关于《清远民族工业园启动区控制性详细规划》局部调整（2021年）的公示文件

四、调整内容

五、规划局部调整前后对比图

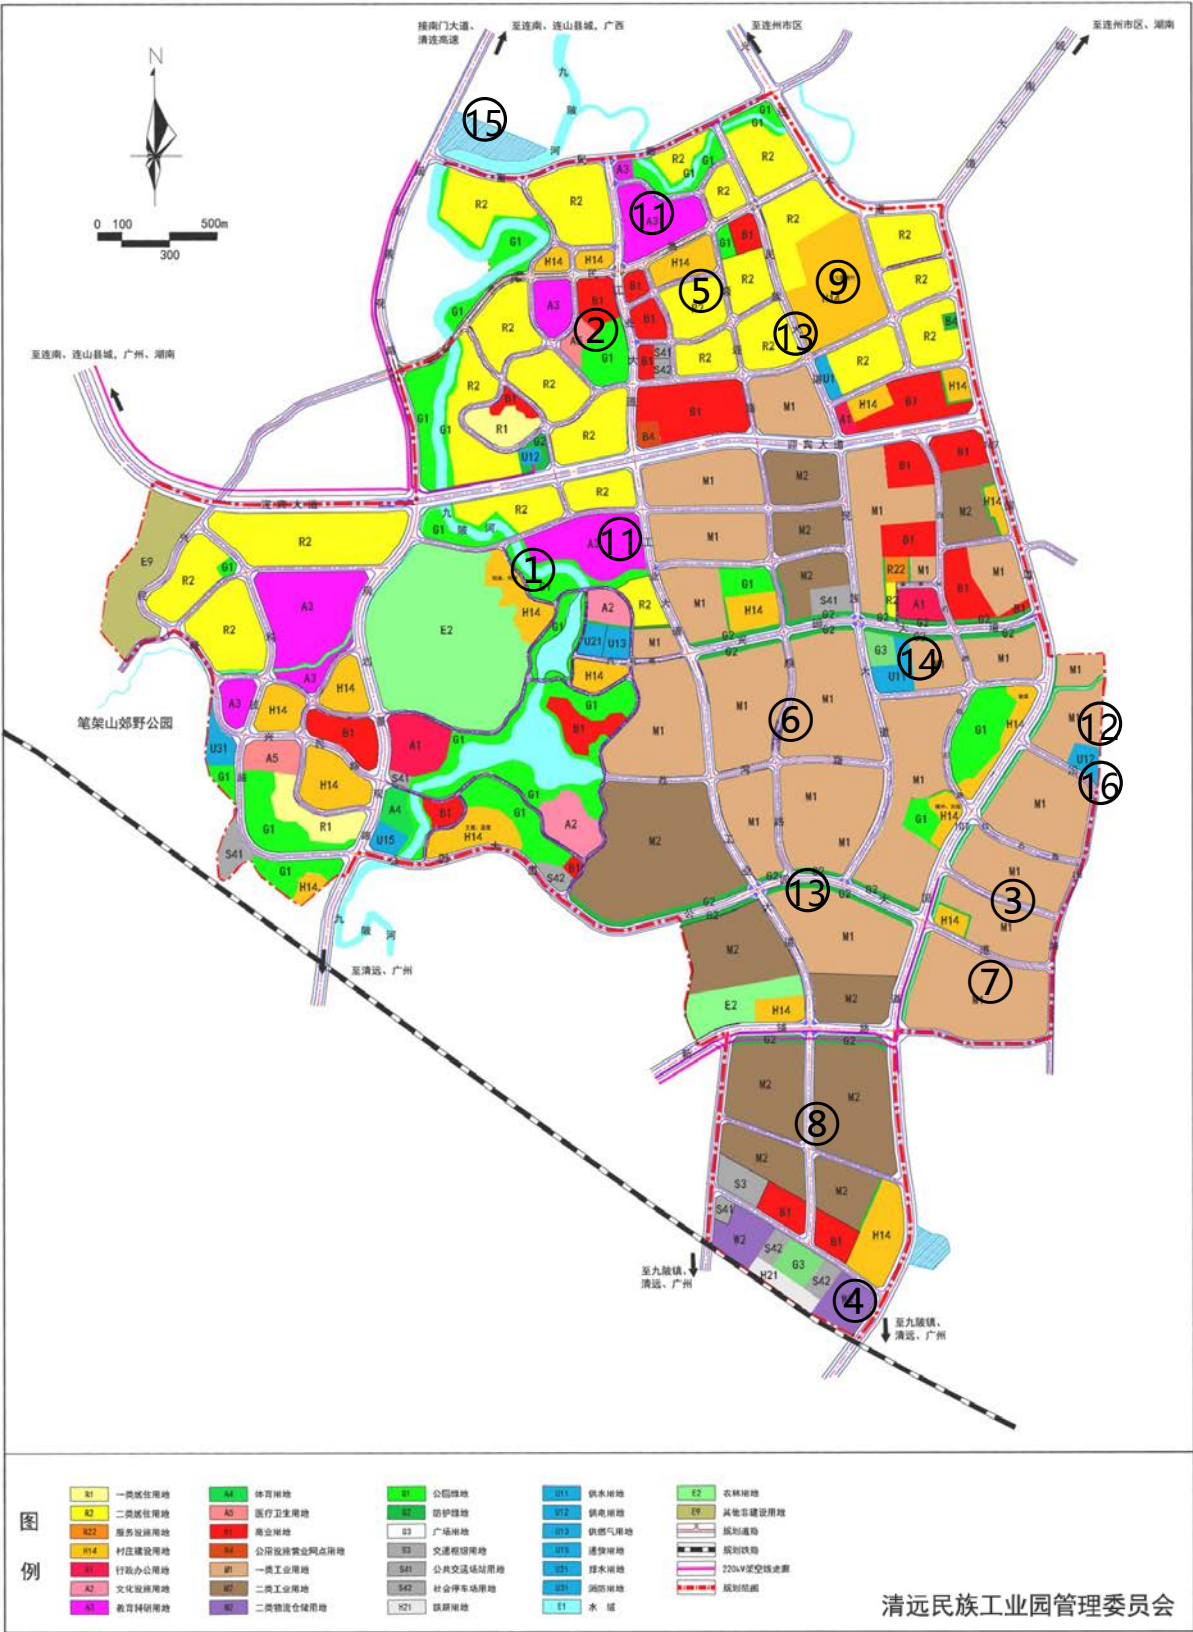
调整类型	调整序号	调整内容	调整原因
交通设施调整	1	增设西侧南北向的次干路滨江大道	原控规西侧缺乏干路骨架，且路线较曲折，增设南北向次干道可完善区域整体道路系统，提高道路可达性。
	2	北侧兴民路南侧，迎宾大道北侧街坊规划三纵一横路网结构	a. 满足工业用地尺度要求, 提高开发可实施性； b. 衔接周边路网，满足道路通达及交叉口设置要求。
	3	取消东侧横向支路	考虑居住地块的完整性及与周边路网的衔接，重构东部居住板块路网。
	4	火车站的客运站和公交首末站调整至G534西侧	考虑火车站与客运站、公交首末站之间换乘便捷，将客运站和公交首末站布置在国道旁。
用地性质调整	5	迎宾大道北侧区域功能调整为以二类工业为主，增设商业及绿地等配套	a. 园区工业发展需求旺盛，迎宾大道的建设将加速园区工业板块向北拓展，结合园区现有企业性质和未来招商计划，将迎宾大道北侧居住片区调整为二类工业为主的产业板块； b. 中部规划工业邻里中心，为园区提供生活服务休闲等配套设施，能减少各家企业重复建设带来的资源浪费，从而把有限的土地资源更加高效集约地配置到产业项目上。
	6	中部一类工业用地调整为二类工业用地	根据实际招商意向，按照实际发展将工业用地性质调整为二类用地。
	7	G534东侧区域功能调整为以居住为主，增设教育、医疗、商业、绿地等用地	a. 迎宾大道北侧区域与G534东侧区域规划用途置换； b. 设置教育、医疗和商业用地解决东侧新增居住片区的就学、医疗和商业需求。
	8	南侧工业及居住调整为仓储和商住用地	a. 南侧片区规划有连州火车站，能为园区提供便利的客货运条件，因此应结合原有居住用地，发展商业，满足人流来往的商业需求。 b. 连州总规将园区南侧片区定位为“火车站仓储物流区”，且考虑仓储宜集中布置的规范要求和实际需求，在南侧规模性布置仓储物流用地；
	9	现状集中连片村庄原址保留； 现状零散村庄统一安置至西北侧安置用地； 南北两侧村庄区位条件较好，通过“三旧”改造原地安置。	因现状村庄布局零散且分布较广，对园区开发造成较大的限制。为提高土地利用效率，保障园区开发空间，提升园区风貌，本规划提出三类措施，根据项目引入的情况有序推进农村居民点调控。

开发强度调整	10	设置工业用地容积率下限为0.8，上限提升至2.5	a. 根据《自然资源资产任中（离任）审计存量用地（工业用地）开发利用低效问题整改落实方案》的要求以及土地节约集约利用的原则，设置工业容积率下限； b. 根据招商引资的需求，提高容积率上限至2.5。
公服调整	11	北侧小学调整为贯制学校；东侧居住片区新增一所小学；专科学校更换选址至东侧	根据园区人口规模预测和《城市居住区规划设计标准》（GB50180-2018）规范要求，园区内应配置2所24班初中和3所36班小学，因此整体配置2所九年一贯制学校和1所小学。保留原控规西侧九年一贯制学校服务于西侧居住片区，北侧小学调整为九年一贯制学校以满足园区北侧居民就学，在东侧新增居住片区新设1所小学。
	12	东侧居住片区新增一处医疗用地	承接由原迎宾大道北侧区域减少的医疗用地，同时解决东侧新增居住片区的医疗需求。
绿地调整	13	取消原控规部分防护绿地，新增防护及公园绿地	a. 现行规划确定多条景观道路，但实际开发过程中该路段已成为承载园区工业交通的主要干路。为满足园区产业发展需求，考虑取消原道路两侧景观带。 b. 根据规范要求，于供水厂周边、居住与工业相邻处规划防护绿地，同时适当增加公园绿地，满足绿地规模平衡，提高园区景观质量。
市政调整	14	现状给水厂调整规模	原控规中供水用地与实际水厂范围不符，应根据实际建设调整用地边界。
	15	北侧污水处理厂位置南移	a. 根据排污量规模预测及配置规模要求，将原规划范围外的北侧规划污水厂调整至规划范围内。路网完善后解决北侧居住和工业的排污需求。 b. 现污水厂选址位于河流下游地势低洼处，且位于道路旁，有利于园区内部污水的排放。
	16	东侧变电站位置北移	控规调整后，共规划2处变电站，其中1处沿用原控规，另1处调整至较独立的位置。
	17	燃气站南侧新增消防用地	原控规的1处消防用地位于边缘位置，且有山体阻隔，服务范围无法覆盖整个规划区，因此需根据相关技术规范，在园区内部新增消防用地，满足园区消防需求。
